CONCEPTO TÉCNICO No. 006935 del martes, 17 de septiembre de 2024

PROYECTO: Cesión parcial de los derechos y obligaciones establecidas en la Resolución 1262 de 23 de diciembre de 1997, por medio de la cual se otorgó Licencia Ambiental para el proyecto “Construcción del Sector Sur de la Perimetral de la Sabana en el Tramo Intersección Autopista del Sur - Río Bogotá”, localizado en los municipios de Soacha, Mosquera y Sibaté en el departamento de Cundinamarca y sus modificaciones, de la AGENCIA NACIONAL DE INFRAESTRUCTURA -ANI.

ASUNTO: Concepto Técnico en respuesta al Recurso de Reposición interpuesto contra la Resolución 1305 del 28 de junio de 2024

Figura 1. Partes de Obras Excluidas del Área del Proyecto.

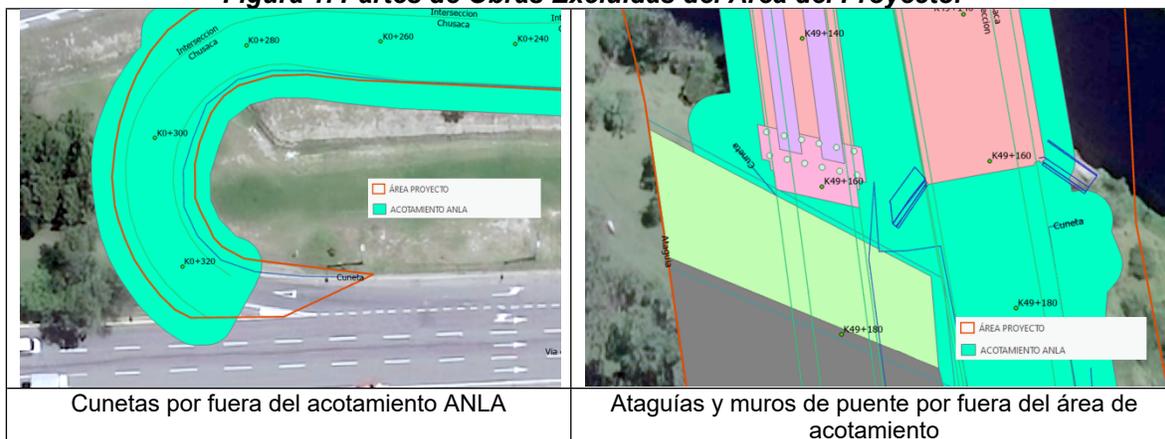
- **Parte de obras excluidas:** El acotamiento realizado por la autoridad ambiental deja por fuera parte de algunas obras del proyecto, lo cual genera incertidumbre sobre la viabilidad técnica y ambiental de las mismas.

Figura 2. Ausencia de buffer en algunas obras

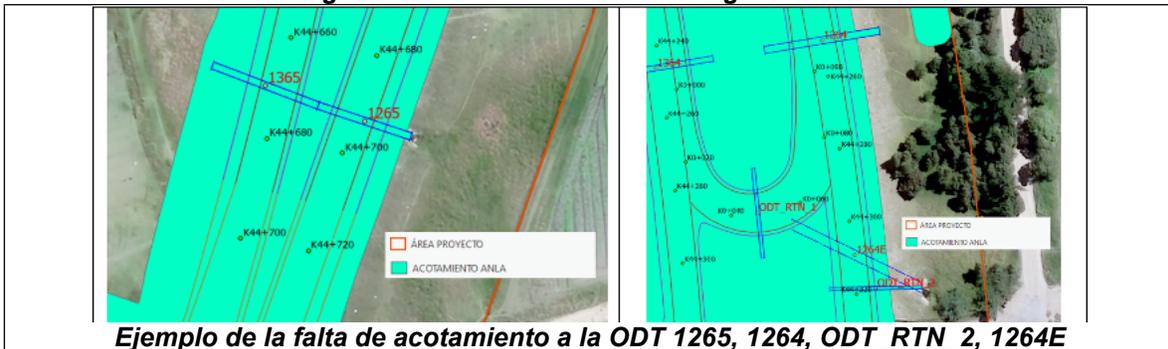
- **Ausencia de buffer en algunas obras:** En algunas obras, particularmente las Obras de Drenaje Transversal (ODT), no se evidencia la aplicación del criterio adicional de un buffer de 4 metros a lado y lado, lo cual podría generar inconvenientes al momento de la construcción de dichas obras.

Ejemplo de la falta de acotamiento a la ODT 1265, 1264, ODT RTN 2, 1264E

Figura 4. Ejemplos de Actividades que no se Incluyen en el Acotamiento del Área de Intervención Definido por la ANLA.

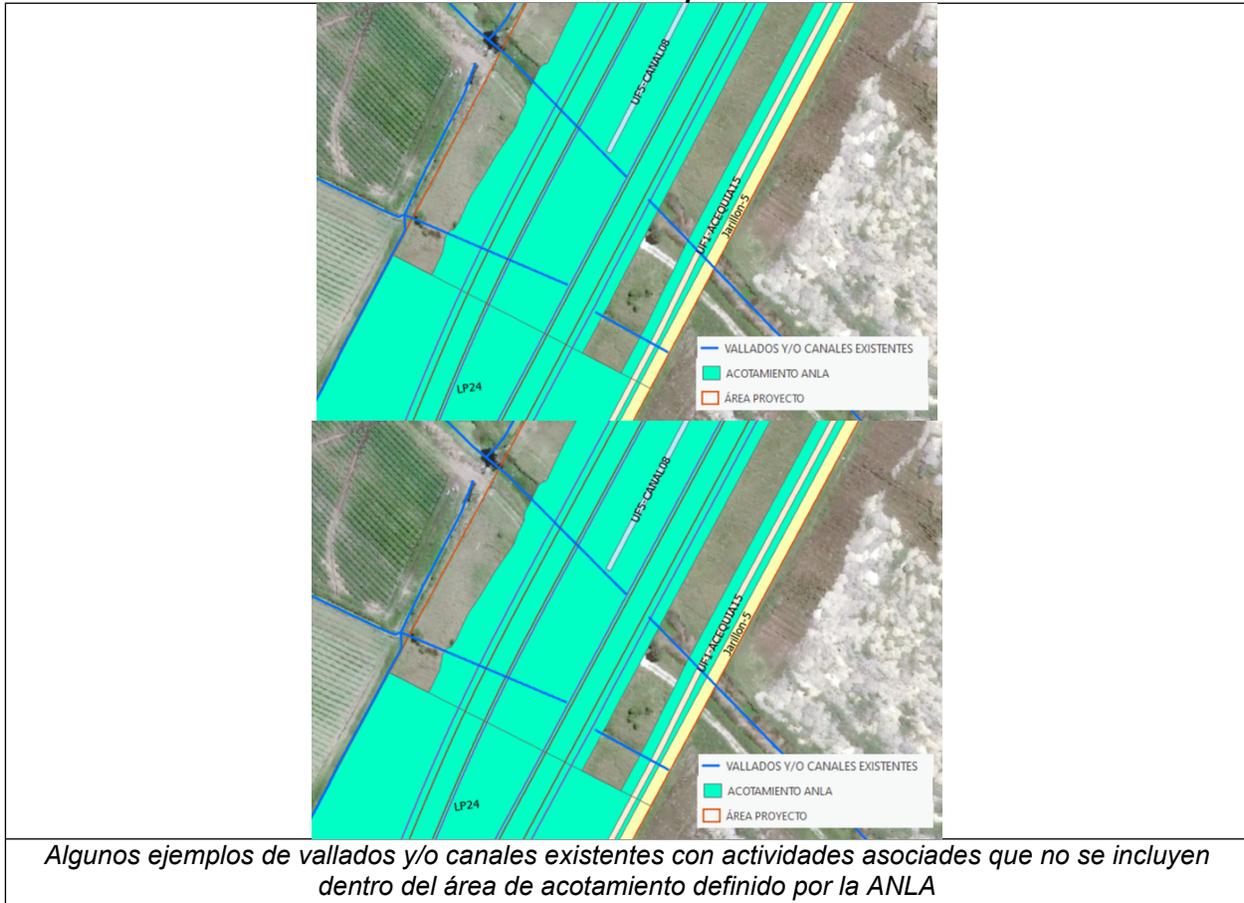
Dentro del acotamiento realizado por la ANLA no se han tenido en cuenta las áreas de movilidad (buffer de 4 metros) requeridas para llevar a cabo la limpieza de la estructura de drenaje y la rectificación de los vallados existentes en el corredor. Estos vallados y/o canales existentes fueron identificados e incluidos dentro de la cartografía base presentada en el Estudio de Impacto Ambiental a esta autoridad.

A continuación, se presenta unas imágenes de muestra de algunos vallados y/o canales expuestos en la cartografía base que quedaron por fuera del acotamiento realizado por la ANLA:

Algunos ejemplos de vallados y/o canales existentes con actividades asociadas que no se incluyen dentro del área de acotamiento definido por la ANLA

Figura No. 5 Ejemplo de acotamiento realizado por la ANLA dejando aislada la ACEQUIA 2.

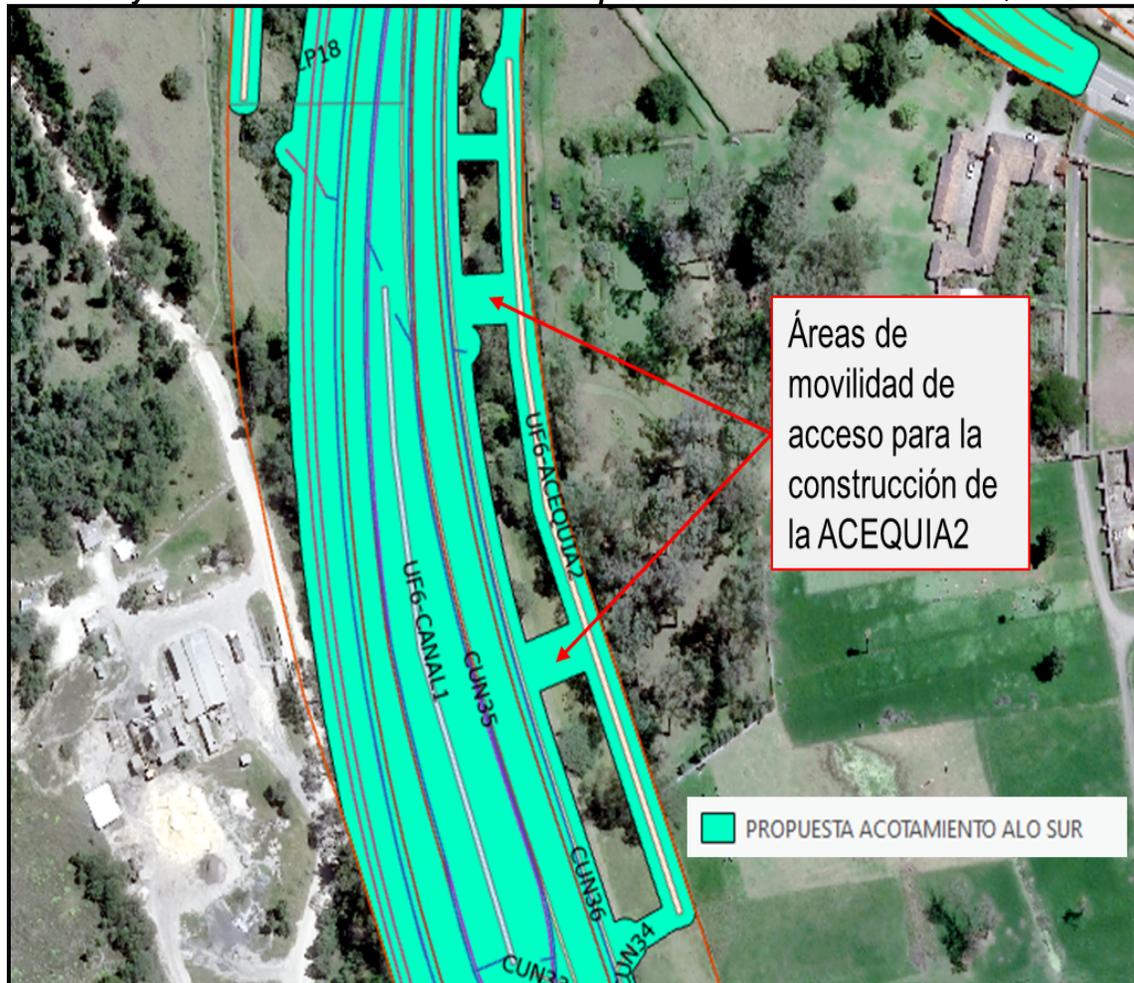
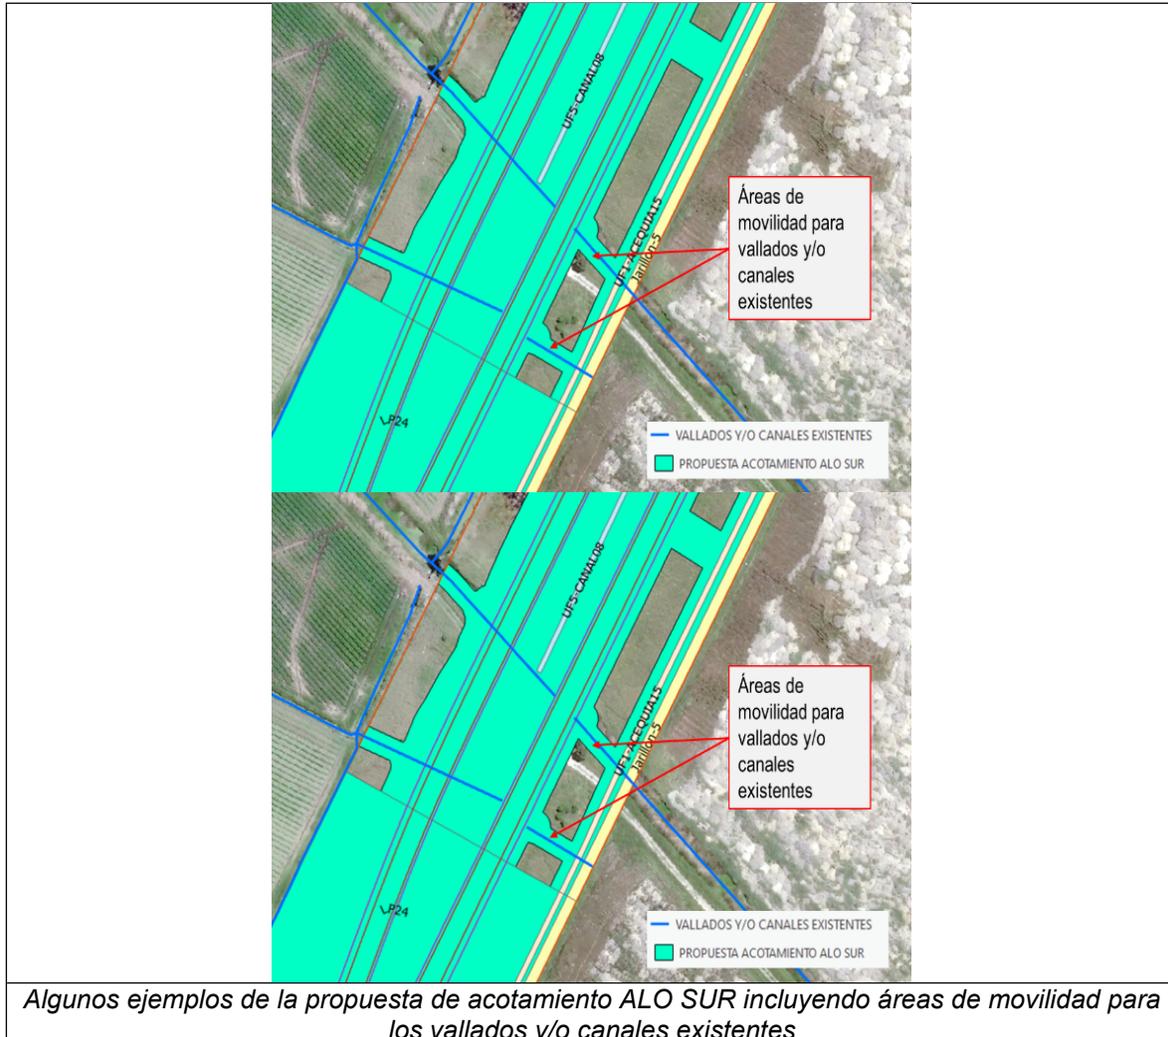
Además, estas áreas de movilidad se han ubicado teniendo en cuenta la no presencia de individuos arbóreos. Es decir, dichas áreas de movilidad para el acceso se han establecido considerando también el emplazamiento de árboles, con el fin de evitar su afectación.

A continuación, se presentan algunas figuras que ilustran la consideración de estas áreas de movilidad para accesos a las obras aisladas en relación con el acotamiento realizado por la ANLA:

Figura 2 Recorte propuesto locación provisional 18

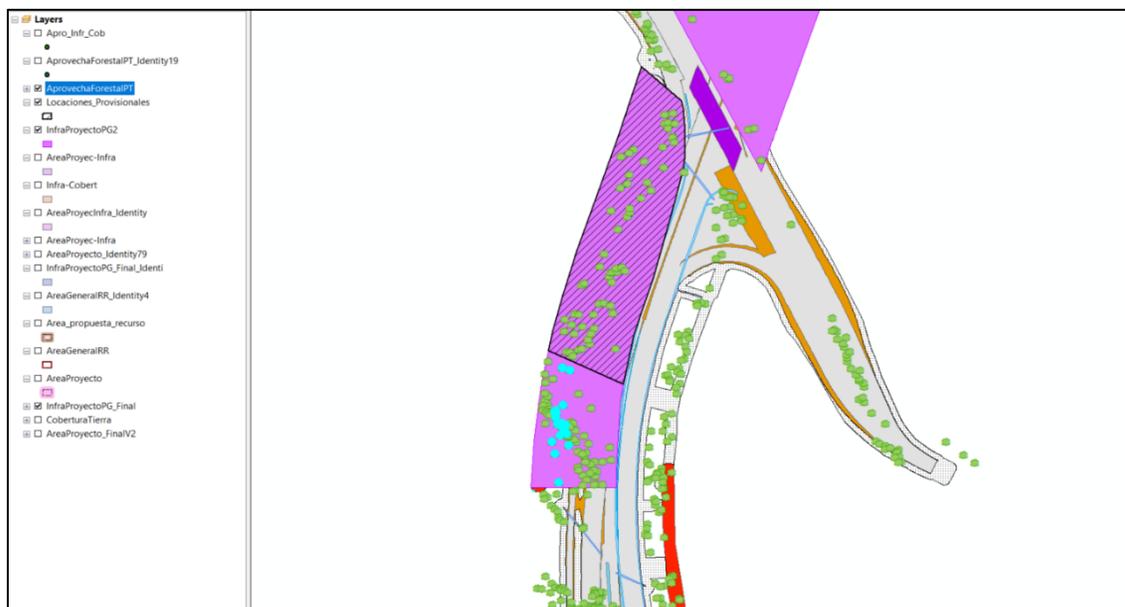
En cuanto a la locación provisional 18, el solicitante propone un recorte de la misma, disminuyendo notablemente el aprovechamiento forestal requerido para la misma, tal como se puede observar en la siguiente figura:

Figura 8. Abscisa Final Proyecto

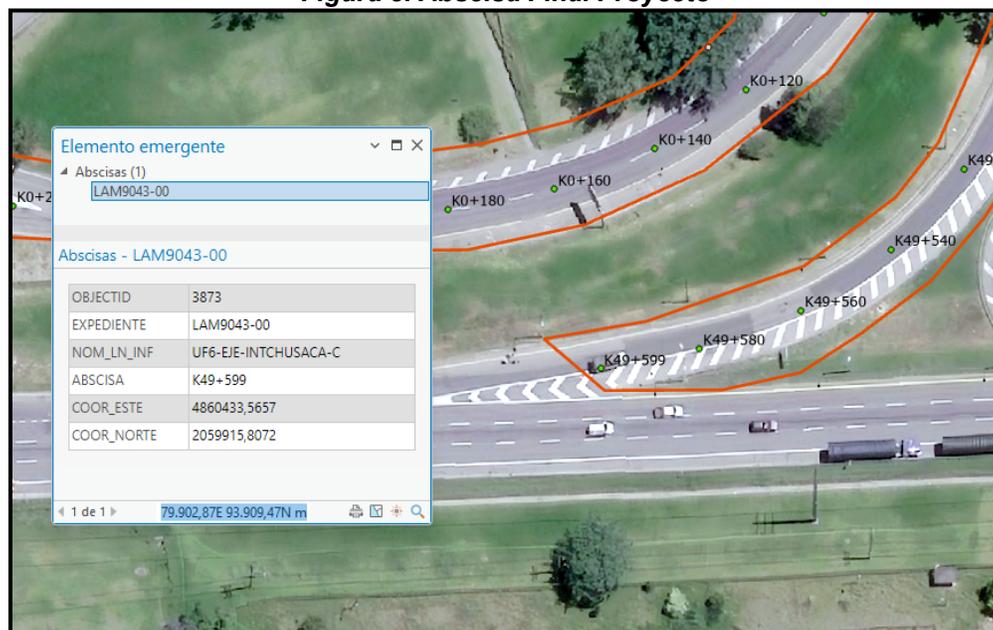
Se debe tener en cuenta que dentro de la DB presentada dentro del Estudio de Impacto Ambiental, contempla una abscisa final correspondiente a K49+599 y coordenadas Este: 4860433,5657 Norte: 2059915,8072, tal como se observa en la siguiente figura: considerando que dentro de la GDB presentada dentro del:

Figura 9. ARDD y ataguías puente 602

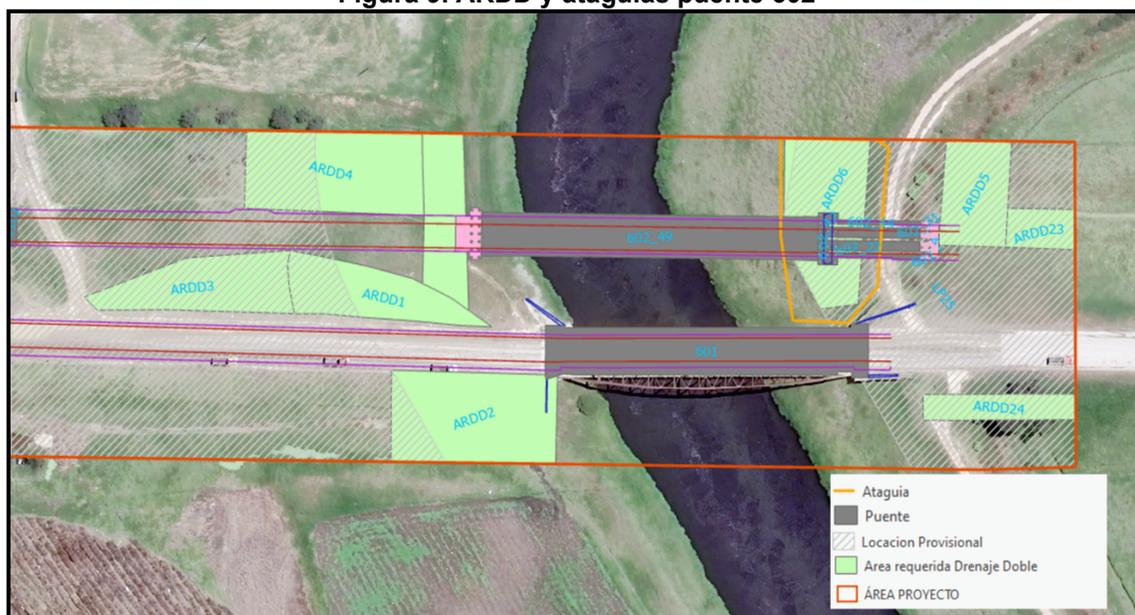
Es necesario que se aclare si dentro de las actividades complementarias para la construcción de puentes, se aprueban las zonas identificadas como Área Requerida Drenaje Doble (ARDD) y ataguías, las cuales se encuentran relacionadas en la GDB presentada a esta Autoridad Ambiental. Estas áreas son distintas a las Locaciones Provisionales y se requieren exclusivamente para el desarrollo de los puentes.

A continuación, se presenta una imagen de referencia de las ARDD y las ataguías requeridas para el puente ID 601 y 602 Río Bogotá-Bosa, junto con los listados completo de atributos presentes en dicha GDB, que se relacionan a continuación:

Figura 11. Propuesta de Ubicación y Área LP18

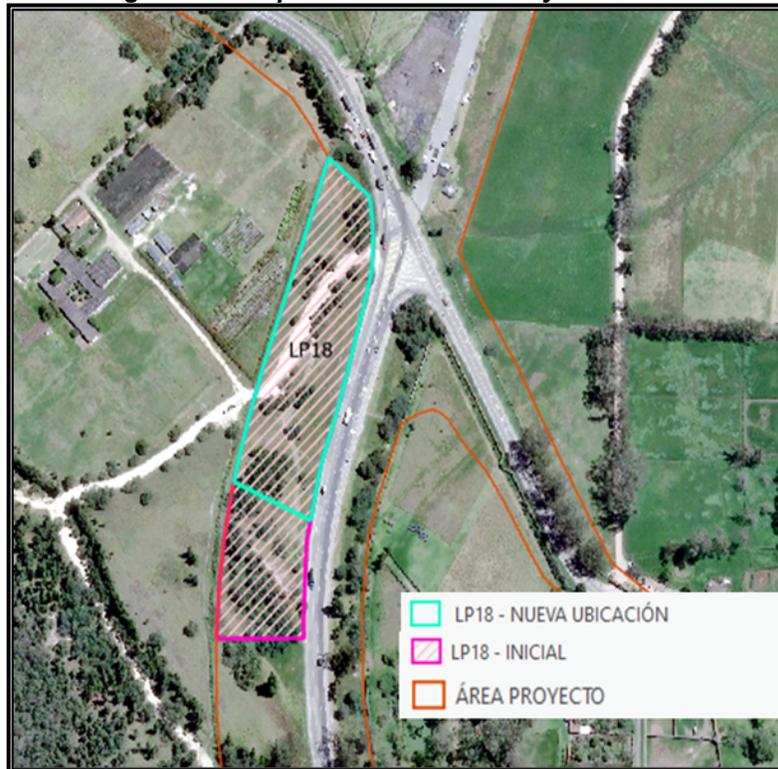
La Sociedad ALO SUR, en línea con los argumentos expuesto por la ANLA, con relación a la afectación de individuos arbóreos por el establecimiento de la Locación Provisional LP18 planteada en el Estudio de Impacto Ambiental, y con el fin de preservar la mayor cantidad posible de los individuos arbóreos presentes en el área de Locación Provisional – LP18; nos permitimos presentar ante la ANLA, la propuesta de una reducción del área de dicha locación provisional, que pasaría de 1.51 Ha a un área de 1.04 hectáreas. En concordancia con lo referido, esta reducción de área planteada se lleva a cabo bajo el contexto de excluir el área que cuenta con mayor presencia de individuos arbóreos, garantizando su no intervención en el desarrollo del proyecto.

De igual forma se indica que con la propuesta de reducción de área de la LP18, el Concesionario informa a la ANLA, que durante la fase de construcción, garantizará la conexión y movilidad a los accesos y/o pasos, con los que actualmente cuenta la comunidad a los predios aledaños a la misma.

Para reafirmar lo dicho, a continuación, se presenta una figura comparativa entre la LP18 inicialmente planteada y la propuesta de la concesionaria, con el propósito de conservar los individuos arbóreos.

Figura 12. Nueva Ubicación Propuesta para la LP23.

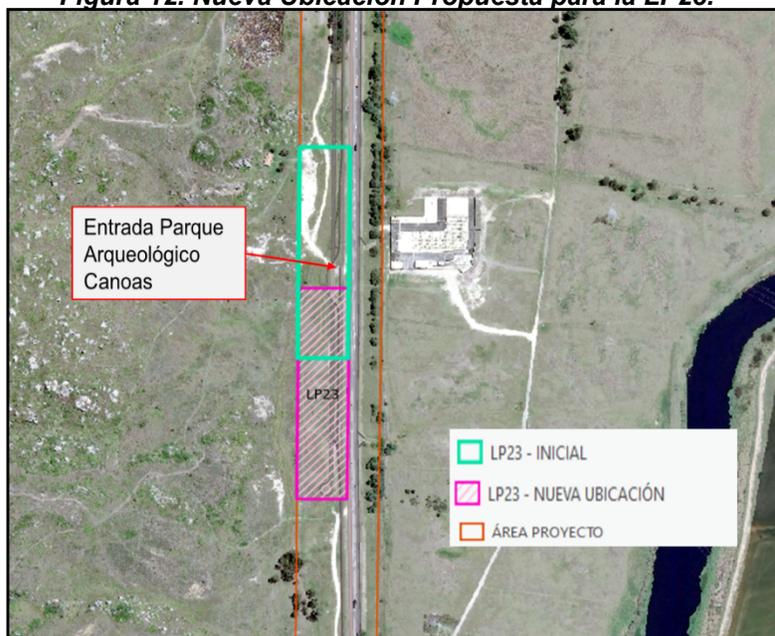
En relación con la observación sobre la Locación Provisional (LP) No. 23, que actualmente se encuentra situada en la entrada del Parque Arqueológico Canoas, se toman una serie de medidas tendientes a mitigar la posible afectación del sitio.

Ver en la siguiente imagen la propuesta de desplazamiento de la LP23:

Es importante anotar que la LP23, contará con la misma área propuesta inicialmente, solamente cambiará de lugar como se mencionó anteriormente.
